Observaciones al Informe de Mínimo Técnico del Parque Fotovoltaico Javiera

Autor	Departamento de Control de la Operación		
Fecha	24 de septiembre de 2018		
Código	CEN-GO-DCO-MT-FV Javiera-V1	Versión	1
Emitido por	Bárbara Basualto B.		
Revisado por	Eduardo González V.		
Aprobado por	Rodrigo Espinoza V. – Gretchen Zbinden V.		
Actividad	Informe de Mínimo Técnico Parque Fotovoltaico Javiera

En el presente documento se presentan observaciones de carácter técnico al Informe de Mínimo Técnico según lo establecido en el Artículo 10 del mencionado Anexo Técnico, para el Parque Fotovoltaico Javiera, del Coordinado Javiera SpA.

Figura 1: Sistema Equivalente parque ERNC (Solar o Eólico)

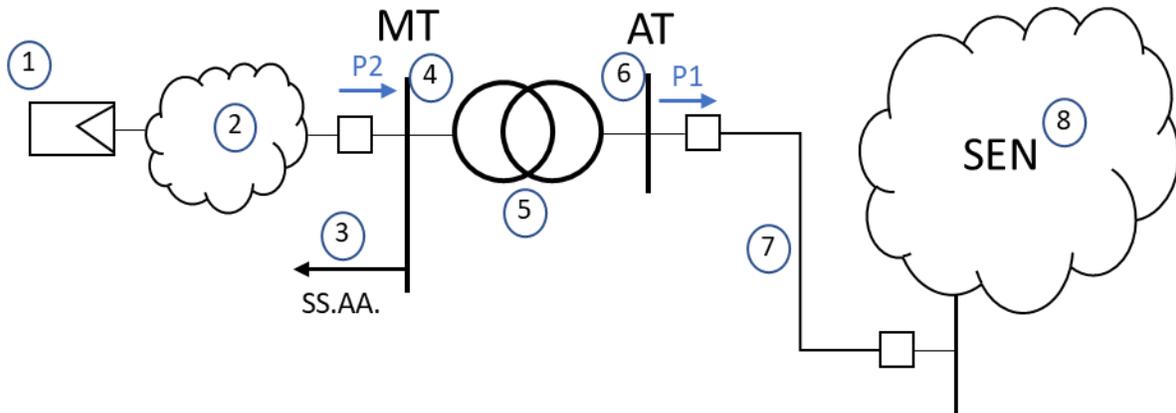
- a) Se solicita que los informes de mínimo técnico y de parámetros de partida y detención sean enviados en documentos independientes, ya que ambos son regulados por anexos técnicos diferenciados, y siguen vías de revisión y aprobación particulares.
- b) Tomando como referencia el Anexo 1 de la presente minuta, se solicita incorporar al informe técnico la siguiente información:
 1. Potencia activa inyectada por el parque en la barra de alta tensión del parque fotovoltaico [MW].

2. Potencia activa inyectada en la barra de media tensión (MT) de la central [MW].
3. Pérdidas activas en el transformador de poder de la central [kW].
4. Servicios Auxiliares de la central [kW].
5. Pérdidas en el sistema colector del parque fotovoltaico [kW].

Considerando la descripción anterior, se solicita enviar e incorporar al informe de mínimo técnico del parque fotovoltaico o eólico la siguiente información:

- a) **P1**: Potencia activa inyectada en la barra de alta tensión (AT) de la central [MW].
- b) **P2**: Potencia activa inyectada en la barra de media tensión (MT) de la central [MW].
- c) **Ptrafo**: Pérdidas activas en el transformador de poder de la central [kW].
- d) **SS.AA.**: Servicios Auxiliares de la central [kW].
- e) **Pcolector**: Pérdidas en el sistema colector del parque ERNC [kW].

Finalmente, el Coordinador Eléctrico Nacional definirá el mínimo técnico (MinTec) de la central según la siguiente fórmula:

$$\text{MinTec} = P1 + Ptrafo + SS.AA. + Pcolector, \text{ ó}$$

$$\text{MinTec} = P2 + Pcolector$$
